Nro. Ficha 00004564	Tipo de Ficha Amenaza y Riesgos	Sub-Tipo de Ficha Propuesta cartografica
-------------------------------	---	--

Nombre	Departamento Administrativo de Gestión del Riesgo de Desastres	Dirección	Carrera 53A No 42 101	Radicado	201920111352
Correo		Teléfono	385 55 55		
Asunto - Objeto Concepto de viabilidad técnica de los estudios de riesgo de detalle desarrollados para el Circuito Santo Domingo en el marco del proyecto Unidos Por El Agua.

Precisión cartográfica por la incorporación de los estudios de riesgo de detalle de (8) polígonos ubicados en los barrios Santo Domingo Savio No.1, Santo Domingo Savio No.2, La Avanzada, Granizal, Popular, La Esperanza No. 2, El Compromiso de la? comuna 1- Popular y en los barrios San José de la Cima No. 1, San José de la Cima No. 2, Las Granjas de la comuna 3 Manrique.

5. Amenazas por movimientos en masa actual (a).

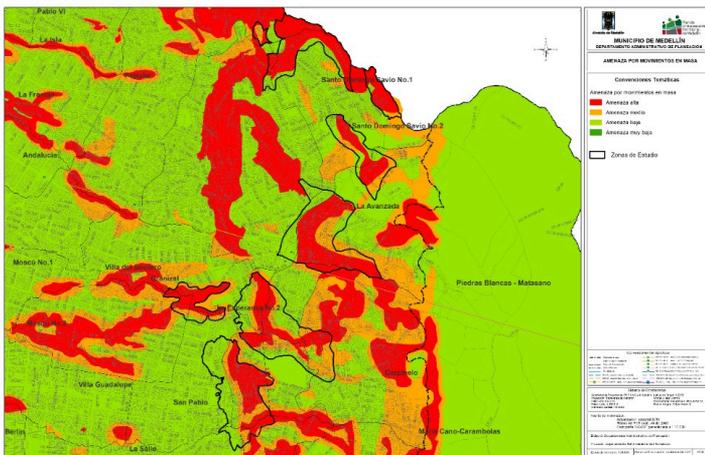
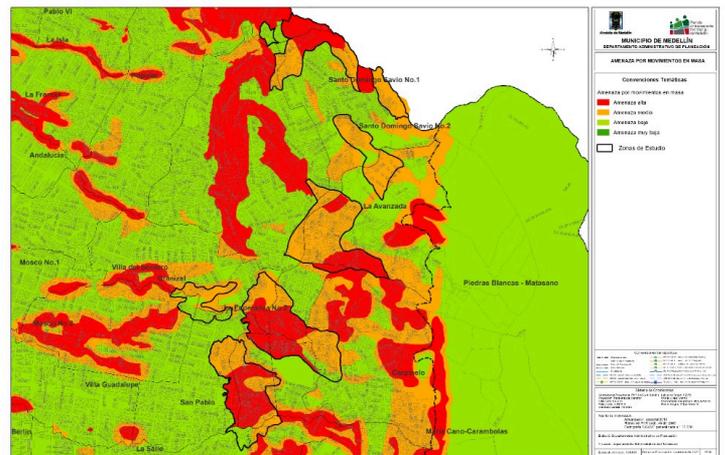
5. Amenazas por movimientos en masa propuesta(a).

Área ajustada	293.300
---------------	---------

32. Usos del suelo rural actual (a).

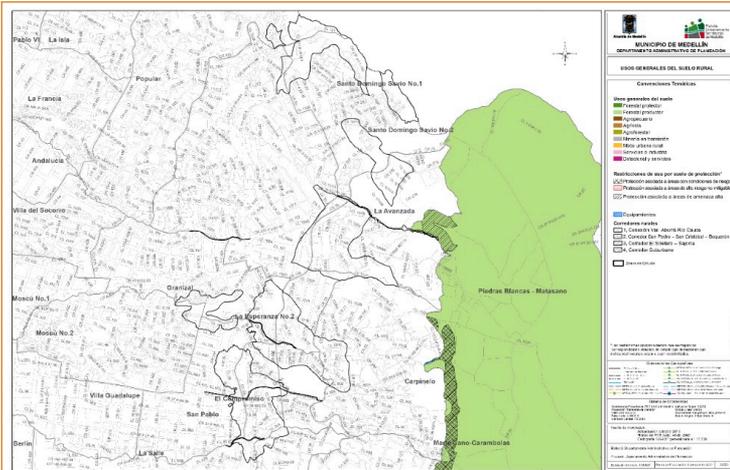
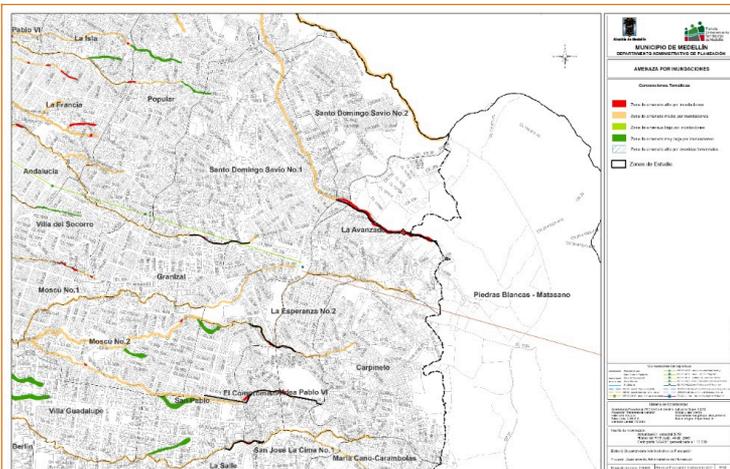
32_ Usos Generales del Suelo Rural (El ajuste planteado hace alusión a una capa interna "Amenaza_Mov_Masa Amenaza_Inundaciones, Amenaza AvTorrenciales, Riesgos" que conforma el plano en las convenciones denominadas: restricciones de uso por suelo de protección, mas no a elementos que componen los Usos Generales del Suelo Rural.)

32. Usos del suelo rural propuesta (a).

6. Amenazas por inundaciones actual (a).

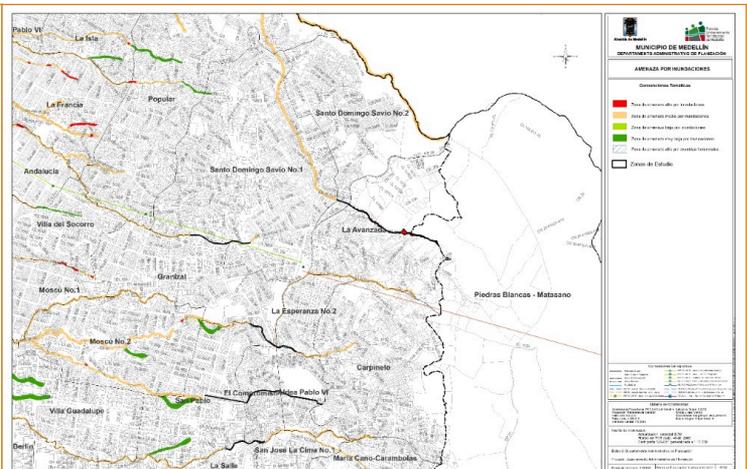
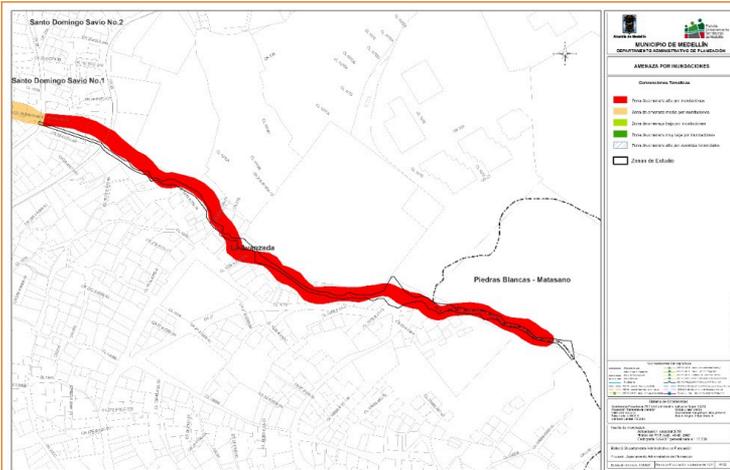
6. Amenazas por inundaciones propuesta (a).

8. ZCCR Y ZARNM actual (a).

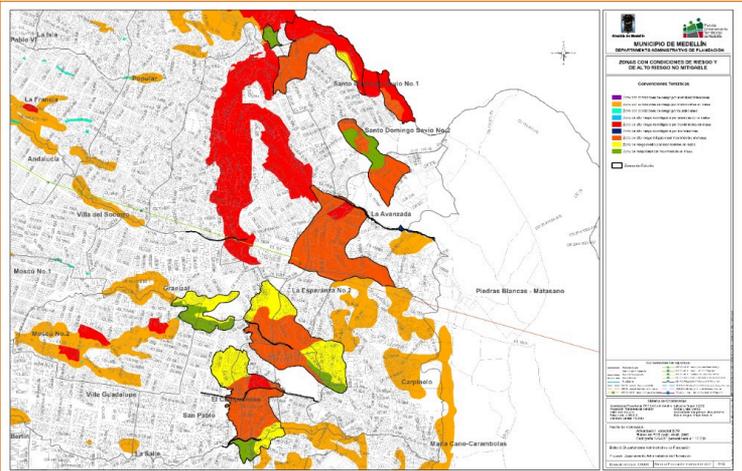
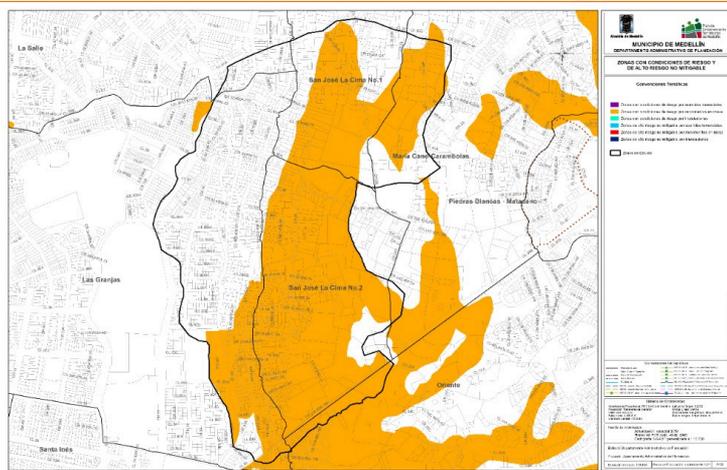
8. ZCCR Y ZARNM propuesta(a).

8. ZCCR Y ZARNM actual (b).

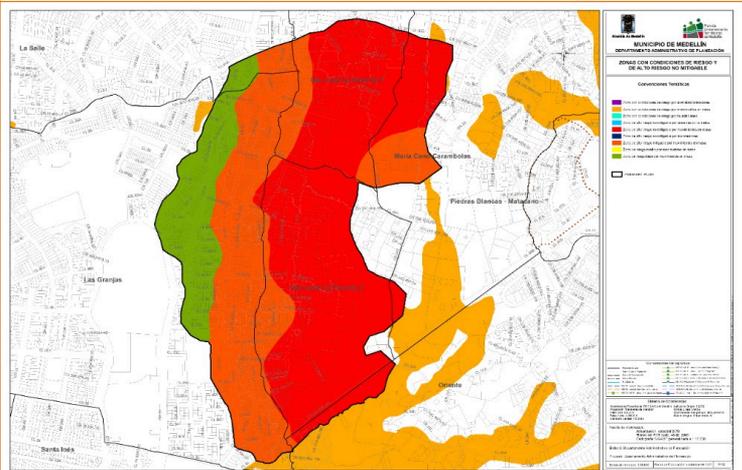
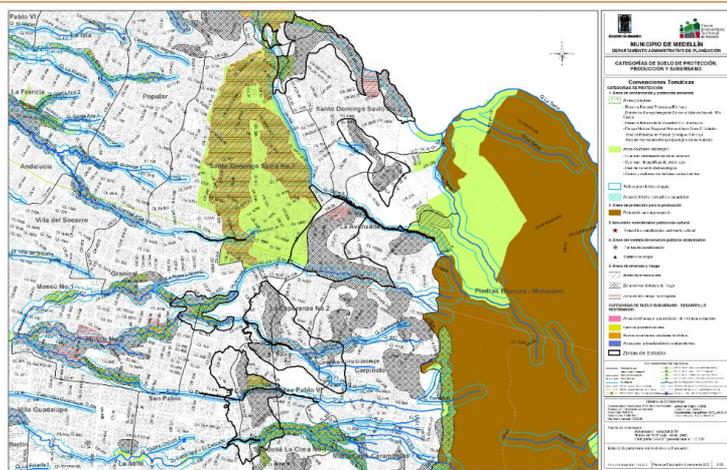
8. ZCCR Y ZARNM propuesta (b).

3.Cat. del suelo de prot, produc, y sub.actual (a)

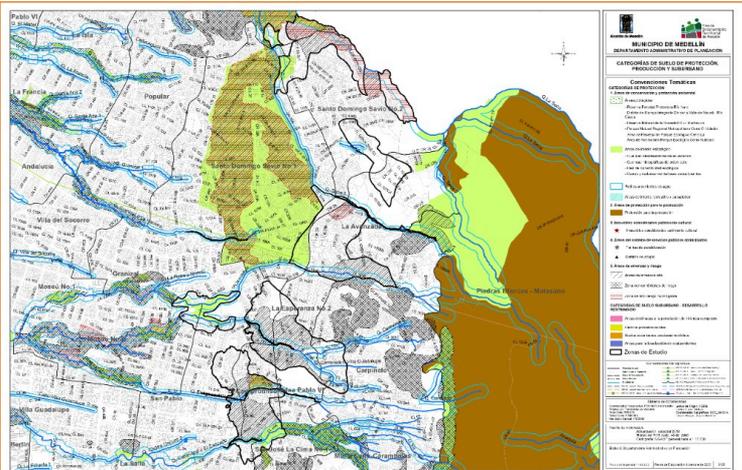
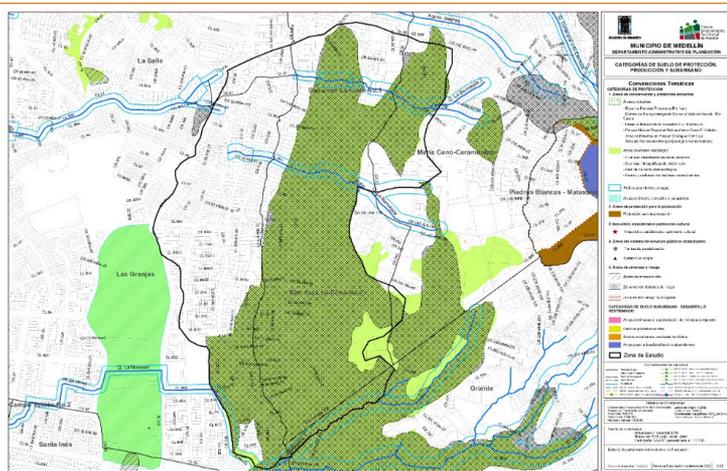
3.Cat. del suelo de protec, prod. y sub prop (a)

3.Cat. del suelo de prot, produc, y sub.actual (b)

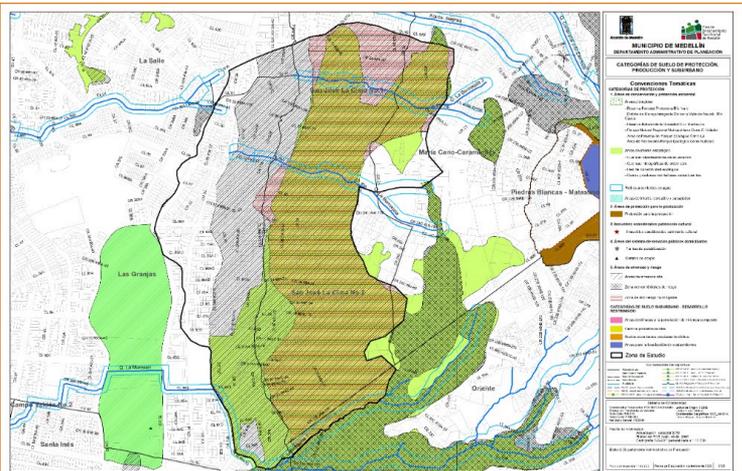
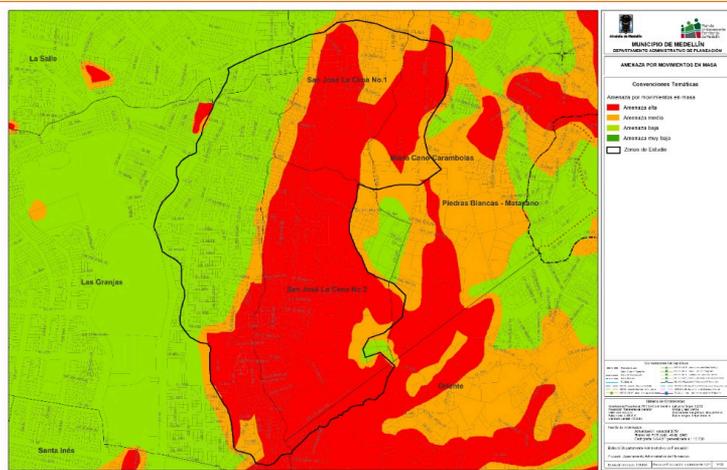
3.Cat. del suelo de protec, prod. y sub prop (b)

5. Amenazas por movimientos en masa actual (b).

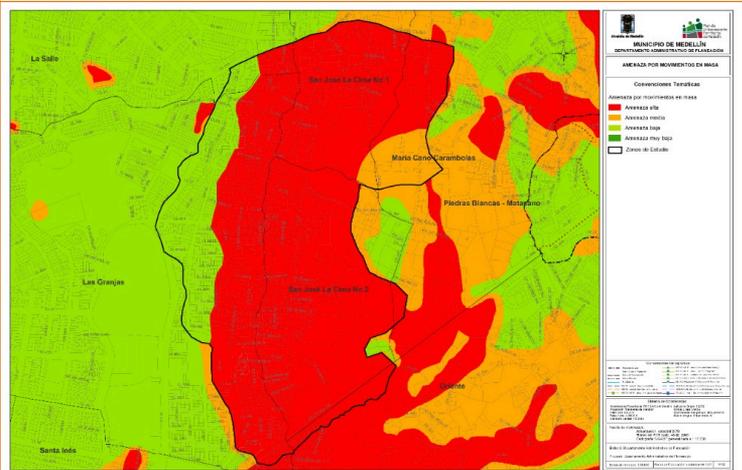
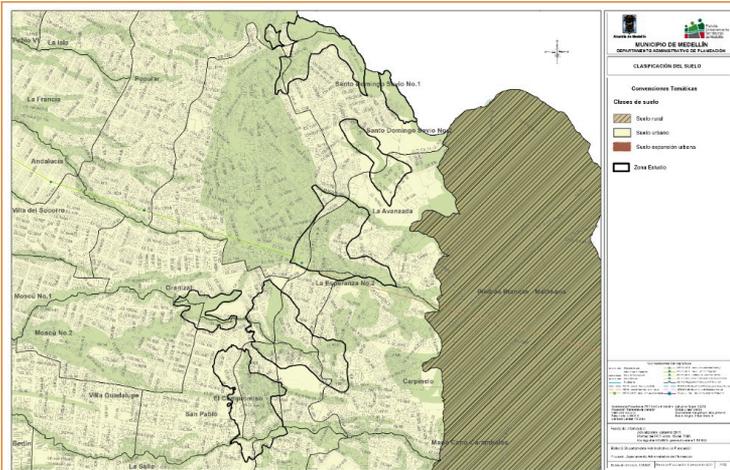
5. Amenazas por movimientos en masa propuesta(b).

2. Clasificación del suelo actual (a).

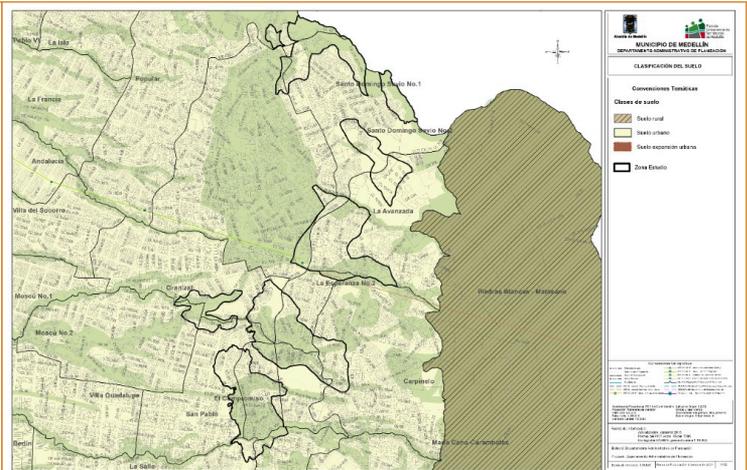
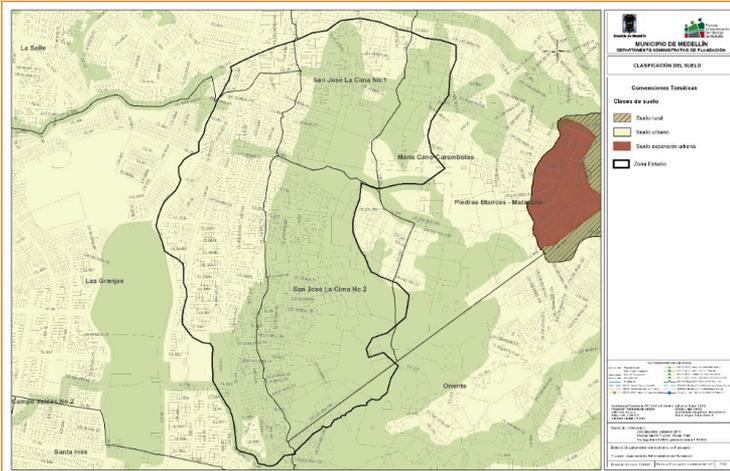
2. Clasificación del suelo propuesto(a)

2. Clasificación del suelo actual (b).

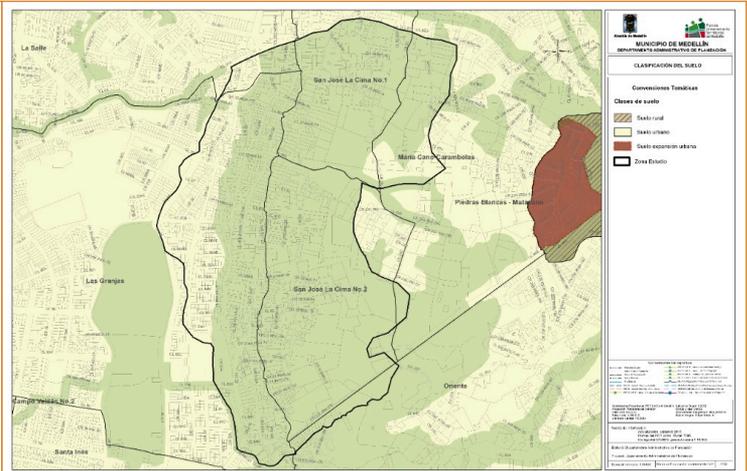
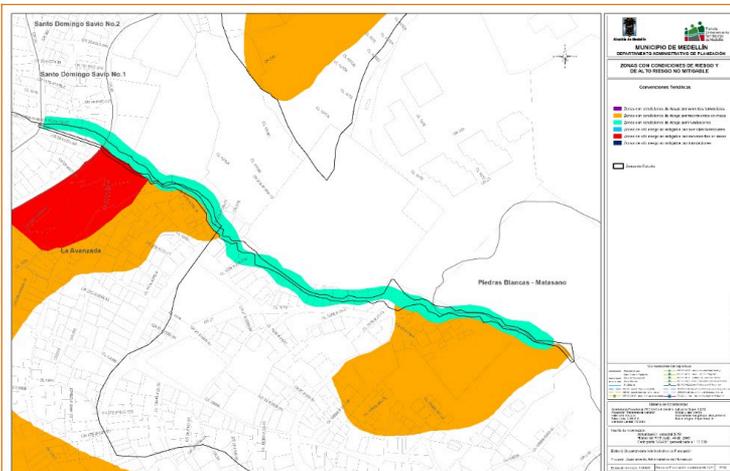
2. Clasificación del suelo propuesto(b).

31. Tratamientos rurales actual (a).

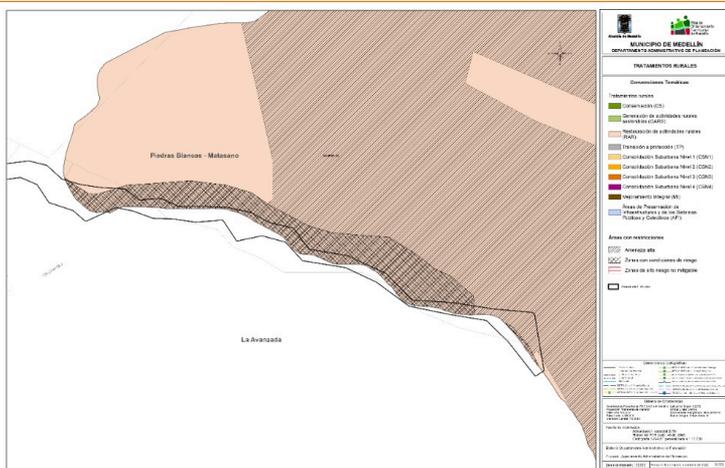
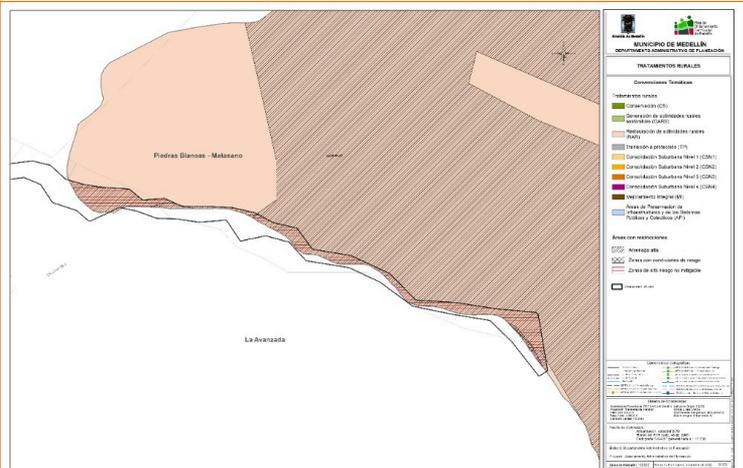
31_ Tratamientos Rurales (El ajuste planteado hace alusión a las capas internas: "Amenaza_Mov_Masa, Amenaza_Inundaciones, Amenaza AvTorrenciales, Riesgos", que conforma el plano en las convenciones denominadas: áreas con restricciones, mas no a elementos que componen los tratamientos rurales.)

31. Tratamientos rurales propuesta(a).
